Eindverslag participatie Gemeente Beekdaelen

Planbureau Ruimte

Projectnaam:	Reconstructie Romenkamp eo te Oirsbeek
Projectleider:	JL de Leon Adams
Zaaknummer:	Z/25/212924

Opgemaakt 12 december 2025.

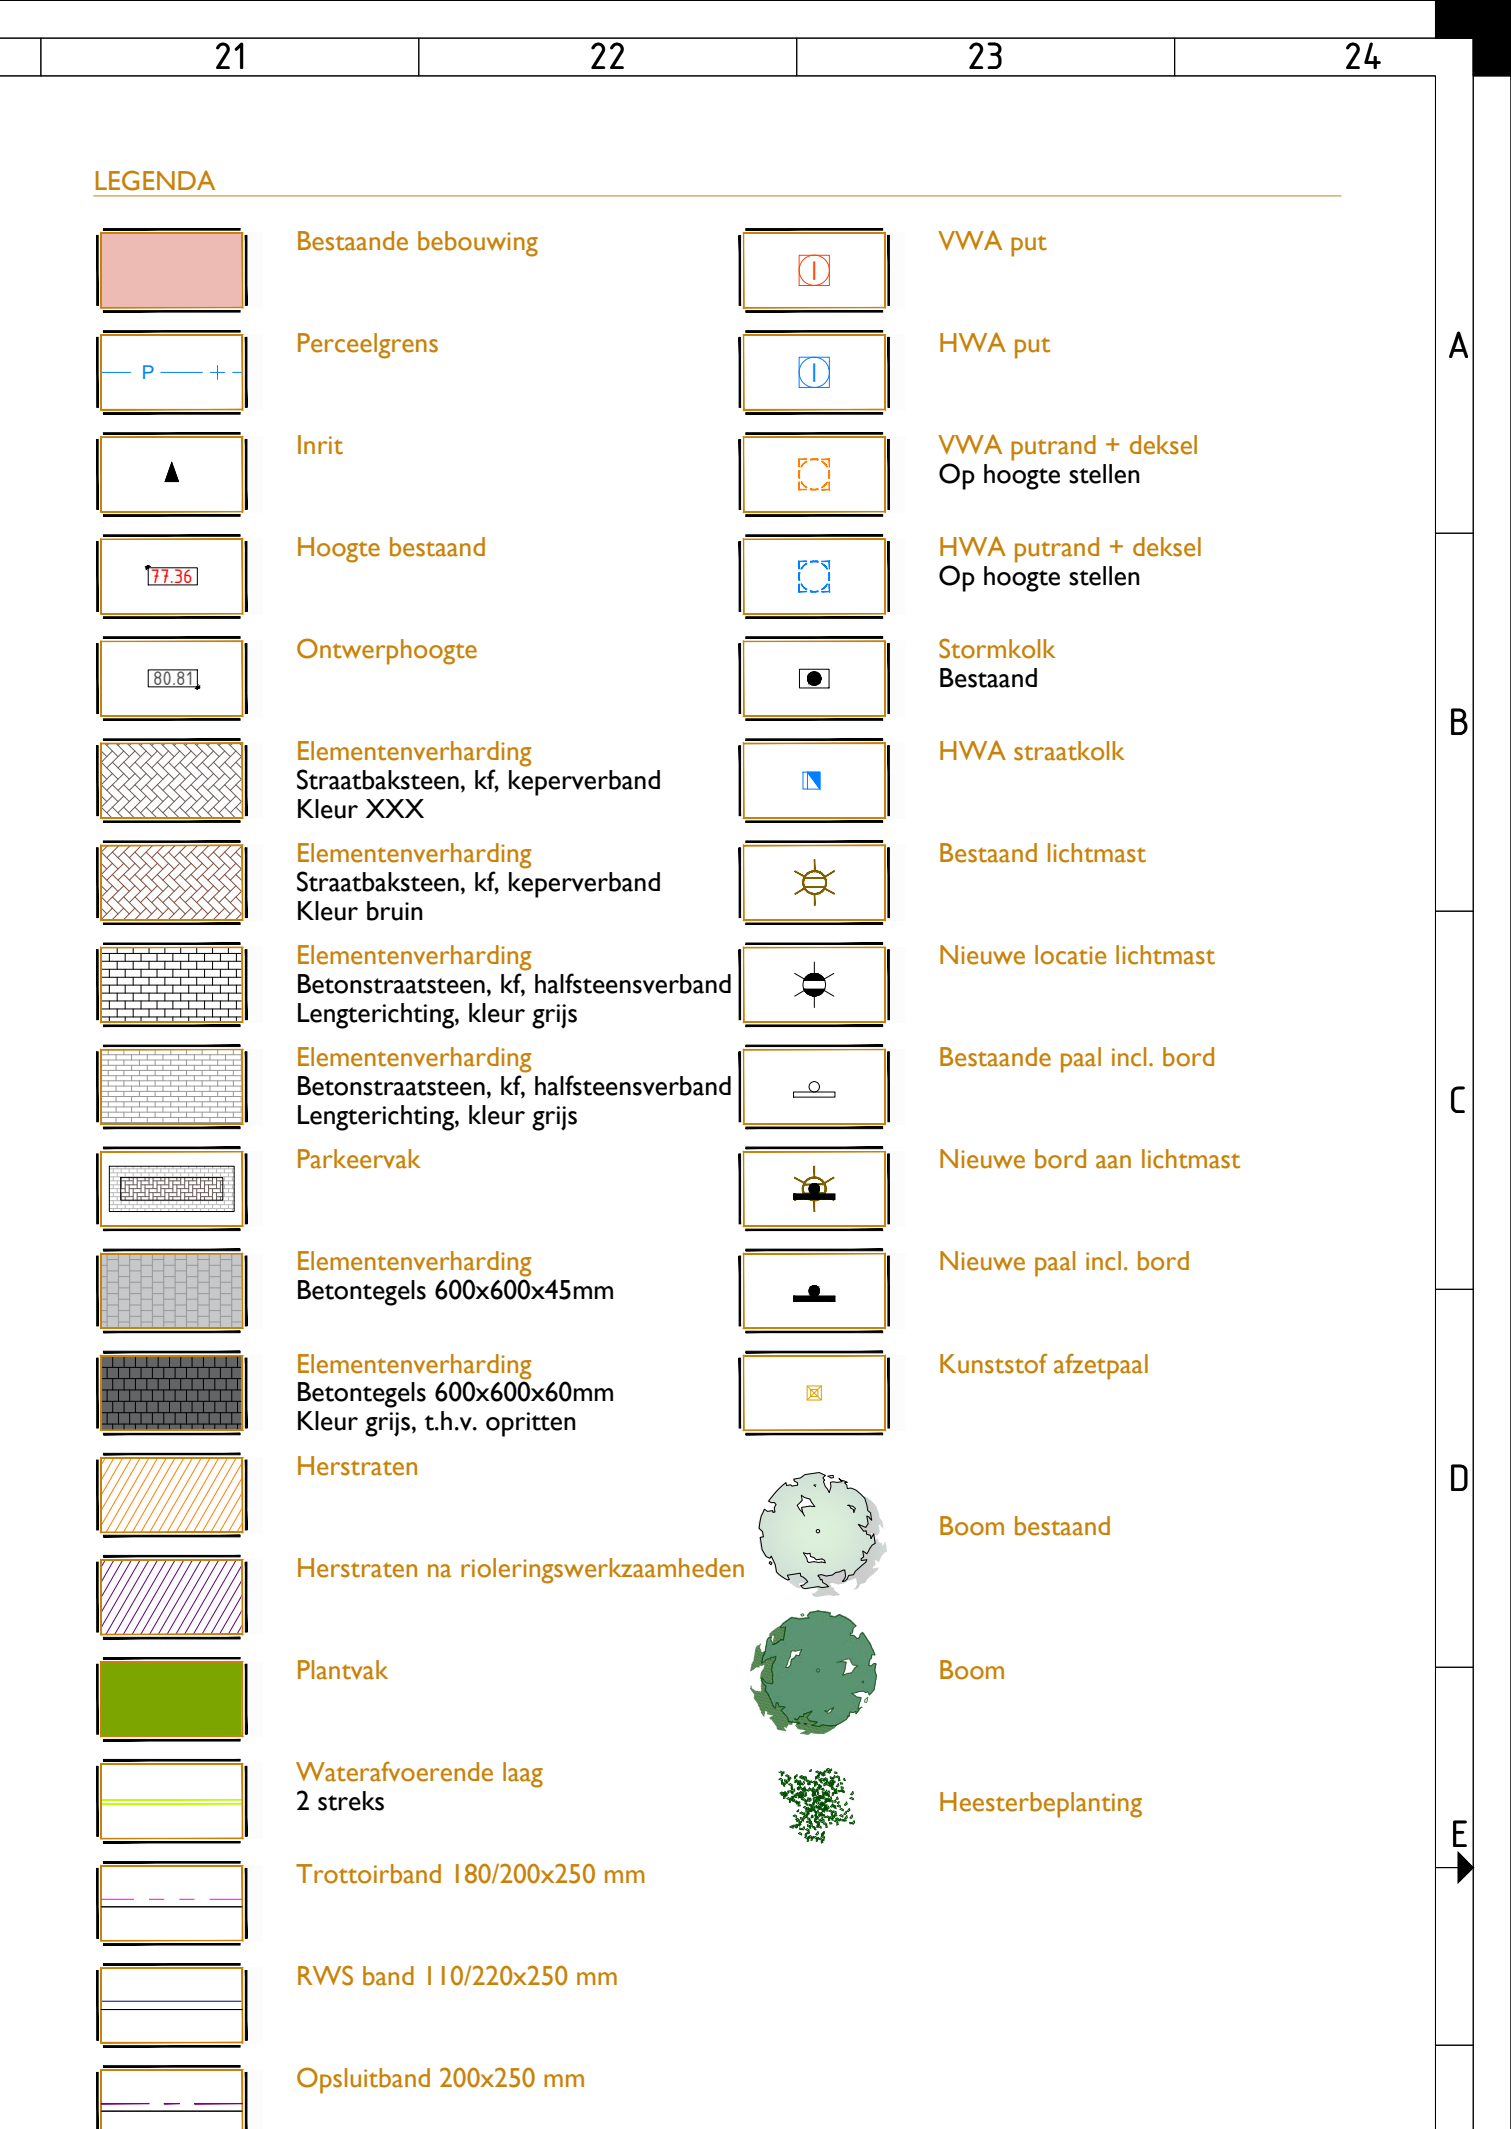
4.	Weinig ruimte voor in- en uitdraaien met auto van inrit. Graag oprit stuk breder, zodat we niet steeds over stoeprand moeten rijden. Misschien kunt u aangeven of dit al op tekening staat en hoe breed de oprit wordt in de nieuwe situatie?	De breedte van de bestaande inritten blijft in het nieuwe ontwerp behouden. Verbreding van inritten wordt in principe niet voorzien, aangezien dit ten koste zou	Nee

gaan van de beschikbare parkeerruimte in de openbare ruimte. De gemeente heeft de toegankelijkheid van de inritten beoordelen aan de hand van draaicirkelanalyses (zie bijlage A). Indien een bewoner specifieke wensen heeft ten aanzien van het verbreden van een inrit, kan hiervoor een aanvraag worden ingediend bij het team Wegen. Aan een dergelijke aanvraag zijn kosten verbonden en deze wordt beoordeeld op basis van de geldende beleidskaders en ruimtelijke mogelijkheden. De aanleg van parkeerfaciliteiten is heroverwogen (zie bijlage B). De trottoirs worden aan 1 zijde van de weg verbreed, waardoor er meer ruimte ontstaat voor voetgangers, in het bijzonder voor mensen die gebruikmaken van een rolstoel, rollator of scootmobiel. Dit draagt bij aan een toegankelijke en inclusieve inrichting van de openbare ruimte.
